改善箇所説明図

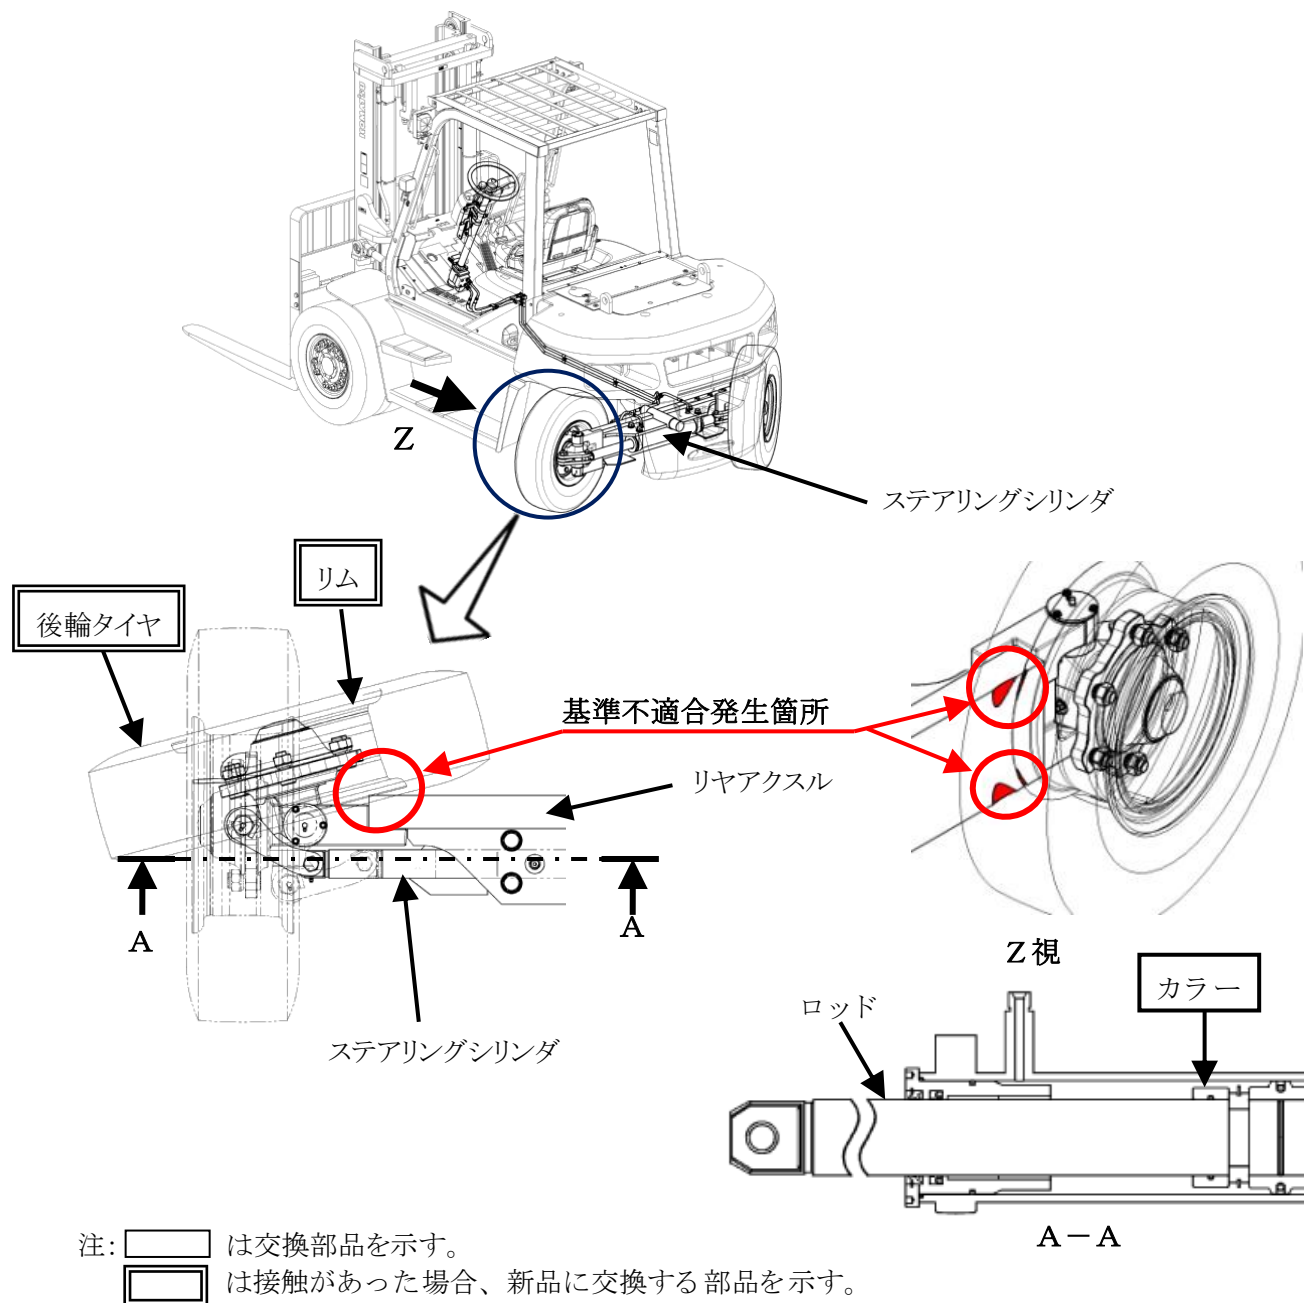
フォークリフトにおいて、かじ取り車輪の後輪タイヤ及びリム側面とリアアクスルの隙間が不足しているため、ハンドルを最大切れ角まで操作すると、後輪タイヤ及びリム側面とリアアクスルが接触するものがある。そのため、そのままの状態で使用を続けると、後輪タイヤ及びリムが損傷するおそれがある。

改善措置の内容: 全車両、ステアリングシリンダのカラーを対策品に交換する。
 また、全車両、後輪タイヤ及びリムを点検し、
 接触痕がある場合は、新品に交換する。

識別: ステアリングシリンダに白ペイントを塗布する。
